**Enquête publique préalable à la déclaration d'intérêt général du projet de rétablissement de la continuité écologique sur la rivière l'Azergues,**

**L'aménagement d'un dispositif de franchissement piscicole au droit du seuil MAT, sur le territoire de la commune de ;**

**Le BREUIL**

**RAPPORT**

L'analyse détaillée du graphique n°1 représentant l'évolution des teneurs en arsenic des sédiments au fil de l'eau appelle les remarques suivantes :

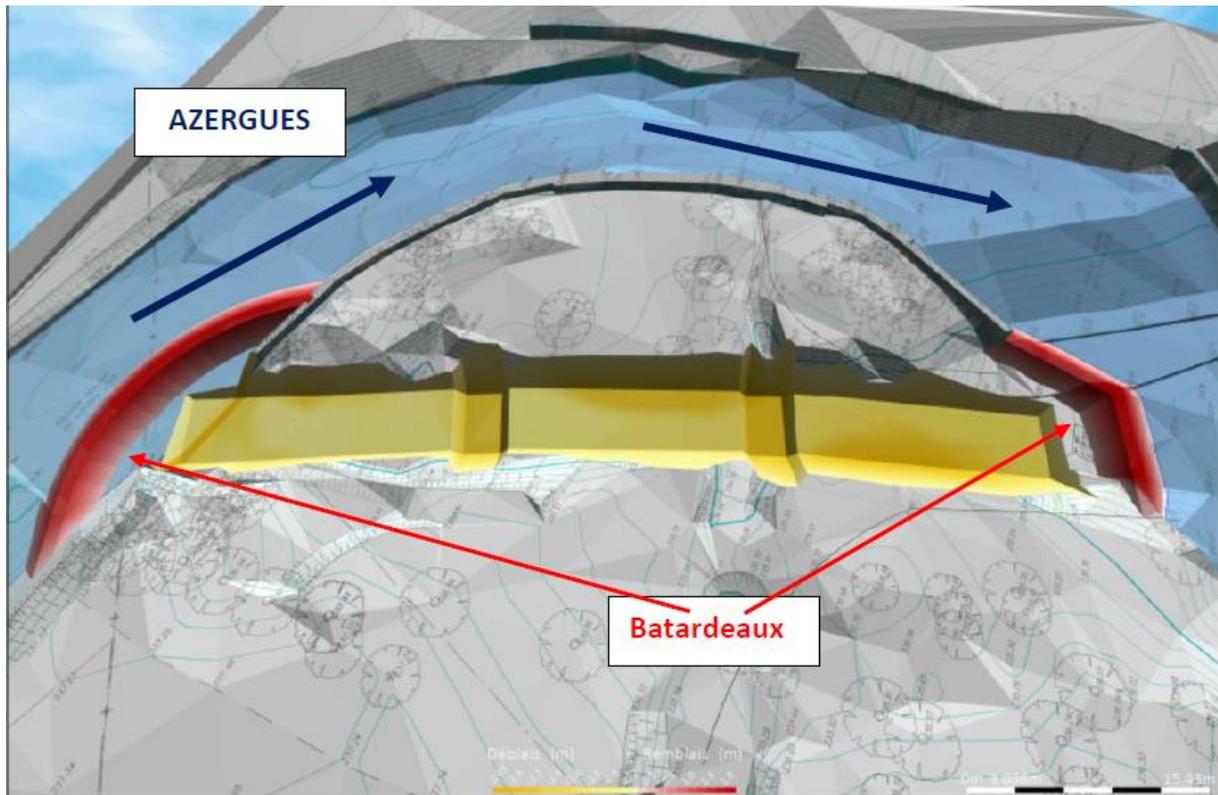
- Observation n°4 : « *Sur les incidences concernant la géologie et les sols. Comme mentionné page 66/127, les sédiments analysés (en 2007) en aval du seuil MAT au point AZ12 présentent des concentrations en Arsenic supérieures au seuil S1 de 30mg/kg. Les opérations de terrassement en déblais remblais envisagées risquent de remobiliser ce polluant ainsi que ceux présents à des concentrations moindres. Il est indiqué page 80/127 que ces sédiments seront analysés, quels critères seront déterminants pour un réemploi de ces sédiments ? Une concentration en Arsenic supérieure à 30mg/kg permet-elle une réutilisation de ces terres pour les terrassements futurs ?* »

- le Soanan présente une forte contamination. Dans ce cas de figure, l'absence de sources anthropiques potentielles conjuguée à la remarquable régularité des concentrations tout au long de son cours semble plaider en faveur d'une origine naturelle ;
- l'Aze présente une contamination dès sa tête de bassin. Celle-ci augmente légèrement à l'aval des anciennes mines et scieries de Chénelette et Lafond. Faut-il y déceler une

éventuelle influence de ces activités ? L'augmentation ne semble pas suffisamment significative pour démontrer quoi que ce soit ;

- l'Ergues est également contaminée dès sa tête de bassin mais dans une moindre proportion que l'Aze. Les concentrations subissent également une augmentation en aval du secteur des scieries de Saint-Nizier d'Azergues mais là encore, il semble difficile d'en tirer des conclusions. A noter, que les eaux d'infiltration drainées dans le tunnel des Echarmeaux et servant à l'alimentation en eau potable de la ville de Chauffailles doivent au préalable subir un traitement visant à y éliminer l'arsenic. Idem pour les captages des sources alimentant en eau potable le village de Poule-les-Echarmeaux ;

- l'élévation des concentrations dans les dépôts alluviaux au droit du seuil MAT au Breuil (point Az12) peut s'expliquer par un enrichissement dû aux apports du Soanan qui conflue avec l'Azergues 1,4 km en amont. Le pic de concentration constaté au point Az13 à Belmont pourrait révéler, en sus, une influence des mines et/ou teinturerie de Chessy ;

- la remarquable chute des concentrations au point Az14 à Lozanne révèle un phénomène de dilution dû aux apports non contaminés de la Brévenne.

☞ **la contamination à l'arsenic constatée sur l'Azergues et plus encore le Soanan semble imputable à une origine essentiellement naturelle. La marge orientale du Massif central est d'ailleurs connue pour receler des roches riches en cet élément.**
